## 糾 正 案 文

壹、被糾正機關：台灣電力公司。

貳、案由：台電公司過去配電作業未確實登載相別，配電圖資管理系統(DMMS)相別資料紊亂，相別量測設備數量亦有不足，粗估圖資正確率未達四成，致使配電施作時隨意配接相別而加劇三相不平衡，並使換相改善作業事倍功半，並嚴重影響未來智慧電網之推動，台電公司雖已於110年6月將圖資正確性納入「台電公司配電系統饋線三相不平衡改善執行措施」，並於111年上半年採購相別量測裝置達43台，開始正視圖資正確性議題，然台電公司為供電穩定，須待饋線施工時方能進行換相作業，進度難以預期，亦難整體規劃。此外，台電公司對外公布之線路損失率均小於4%，績效居世界前茅，稽其計算方式，台電公司所稱全系統線路損失，並未包括特高壓、高壓以上用戶(占用電量6成以上)內線及電廠升壓主變壓器之損失，此般算法，僅占全系統約4成左右線路，未能真實呈現全系統線路損失，導致審計部因此低估線路平均損失金額(92.97億元)，確有違失，台電公司應如實提供並完整詮釋數據，避免低估線路損失之嚴重性而誤導決策；另依ANSI(American National Standards Institute美國國家標準學會)C84.1規範，美國電氣製造商協會(NEMA)建議三相電壓不平衡率小於3%，然台電公司「配電

圖1 台電公司電力系統單線圖

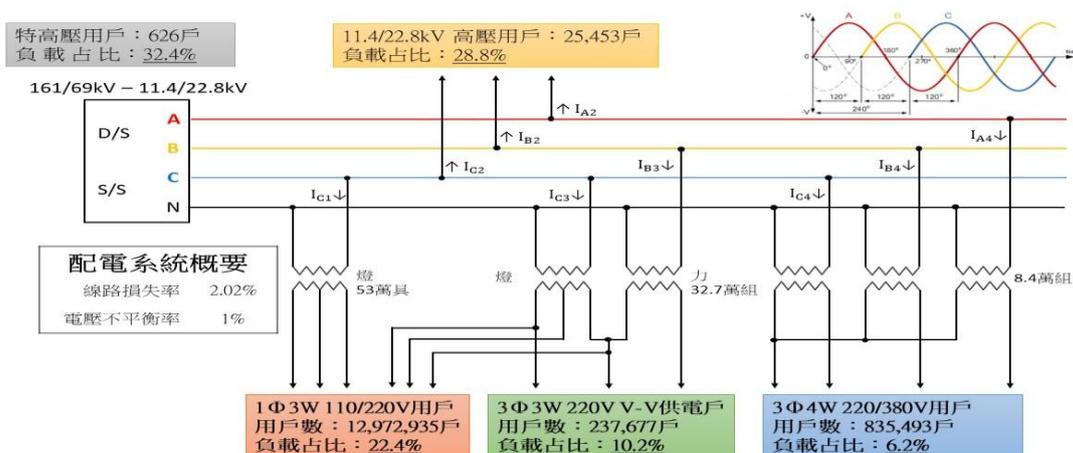
查台電公司電力系統單線圖如圖1<sup>4</sup>，用戶結構如表1。其中，特高壓及高壓用戶負載占比61.2%，配電系統負載占比38.8%。

例(表3)，係以淨發購電量(238,928,232,124度)減「售電量(224,812,536,034度)、抽蓄負載(3,942,797,000度)、公司用電量(351,832,896度)、廠用電量(本廠其他機組供給，339,050,236度)」，而得出全系統線路損失量(9,482,015,958度，3.97%)。稽其算法，按發電廠計量電表係裝設於開關場出口端(圖2)，則台電所稱線路損失，顯未包括升壓變壓器之損失；又，前揭61.2%(特)高壓用電表裝設於責任分界點用戶側(圖3)，則所稱109年線路損失率(3.97%)顯未包含(特)高壓用戶內部線路損失。林惠民教授於本院111年2月8日諮詢會議表示：「以國外工業發達國家，像美國，整體輸配電損失在10%以內，都是不錯的，再加上變壓器本身就有損失，算2%就好，我國用那麼多變壓器，豈有可能整個系統只有4%的損失。國外低壓配電損失平均也有7%，由於幅員廣大造成的線路長而細，電阻損失也很正常，台電怎麼可能只有4%。」非謂無據。

圖4 107年高雄區處所屬饋線第1季  $I_n > 70A$  之次數統計

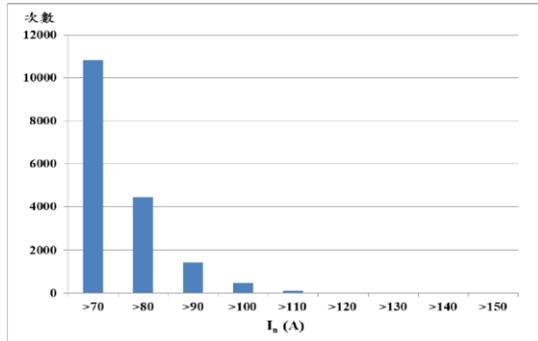
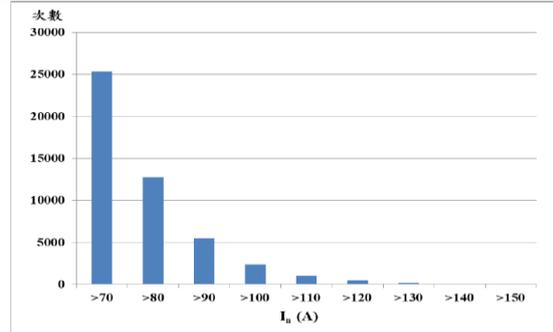
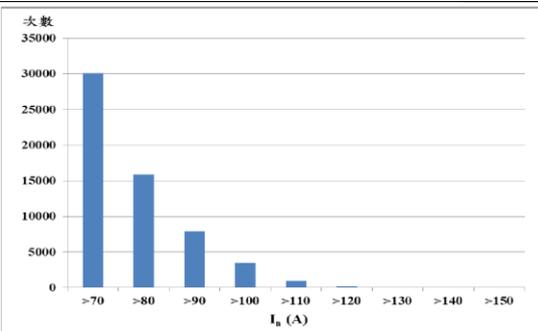
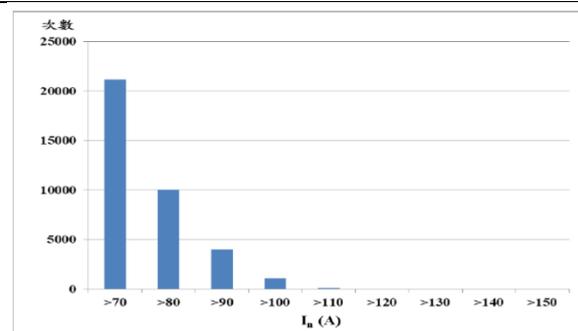
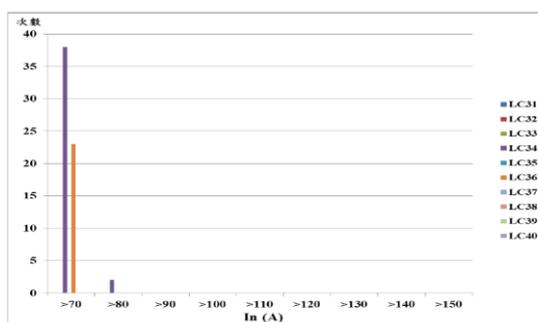
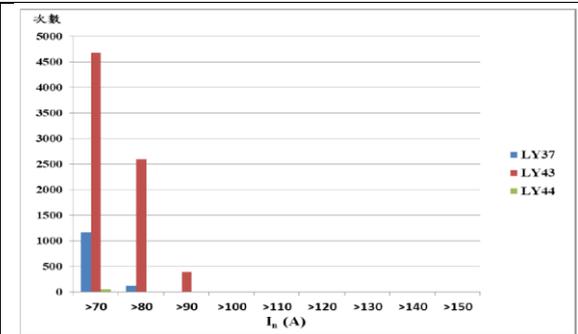
(DDCS)所有饋線出口三相電流及中性線電流資料，分析全區處、變電所及每條饋線年度、每季之每小時中性線電流。該區處各季中性線電流大於 70A 之次數統計如圖 4 至圖 7；新興、永安變電所所屬饋線  $I_n > 70A$  之次數統計，如圖 8、圖 9，顯示高雄區處中性電流大於 70A 之頻率甚高。

圖10 化成配電變電所(D/S)監控畫面

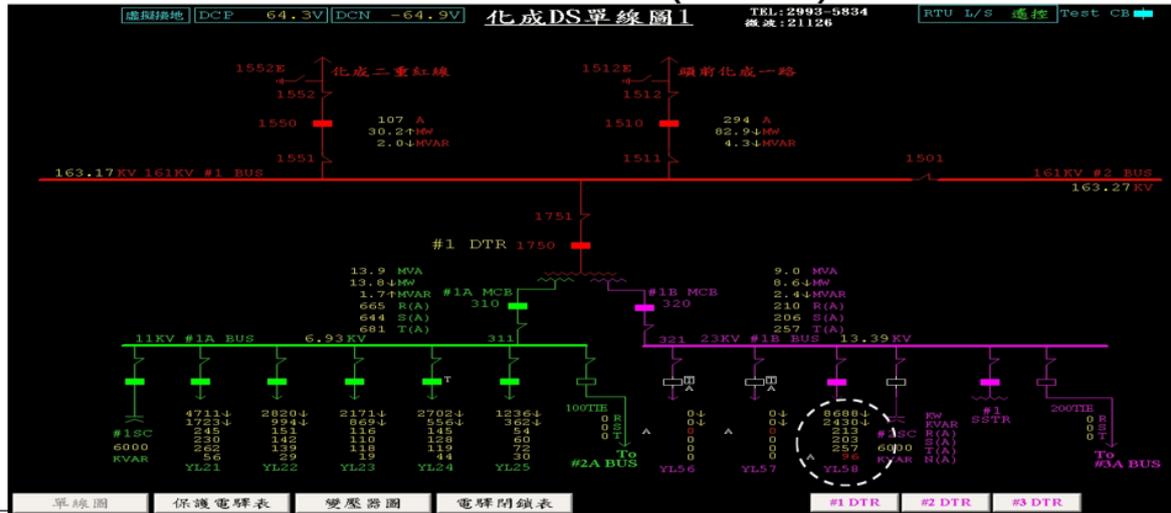
- (五)本院111年8月16日履勘台電公司臺北西區營業處配電調度中心(DDCC)、臺北供電區營運處化成配電變電所，以當日簡報第9頁一般用戶饋線中性電流(化成配電變電所)監控畫面為例(如圖10)，圖資雖然正確，系統亦監控各饋線出口端之有效功率KW、無效功率及三相與中性電流，惟現場僅監控其中一相電壓，並無110年5月13日所稱各區處變電所一次側之三相電壓不平衡率無大於3%情形(因未監控三相電壓)，根本無從獲悉各饋線出口之電壓不平衡率；另該公司雖設有饋線配電控制系統(FDCS)收集自動化開關之三相電流及部分電壓資訊，對於饋線電壓不平衡情形仍無全般資料可參，故亦無法知悉用戶端電壓不平衡率之全般狀況。
